Keuringsverslag van een elektrische laagspanning- en zeer lage spanningsinstallatie

NIET CONFORM

Straatnaam Vlezenbeeklaan
Huisnummer 156
Busnummer 2
Postcode 1602
Gemeente Sint-Pieters-Leeuw
Land België

Controlebezoek van een huishoudelijke installatie volgens (KB 08/09/2019) - AREI Boek 1- 6.5. en 4.2.4.3.

Afbeelding schakel- en verdeelbord:

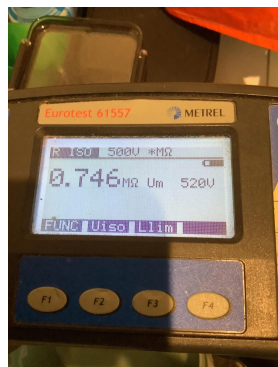
- I1.01 Eéndraadschema van de installatie is te voorzien en/of te vervolledigen. (Boek 1 Afdeling 2.12 - 2.13 en 3.1.2 en 9.1.2)
 - I1.02 Situatieschema van de installatie is te voorzien en/of te vervolledigen. (Boek 1 Afdeling 2.12 - 2.13 en 3.1.2 en 9.1.2)
 - I5.10 Niet gebruikte invoeringen van het verdeelbord zijn niet correct of onvoldoende afgedicht. (Boek 1 Afdeling 5.1.4. en 4.2.2.3.)
 - I5.13 De nominale spanning dient duidelijk vermeld te worden op een oordeelkundig gekozen plaats. (Boek 1 Onderafdeling 3.1.3.3.)
- nota/note 3 Het is niet uitgesloten dat bij een nacontrole bijkomende inbreuken worden vastgesteld bij voorleggen schema's.
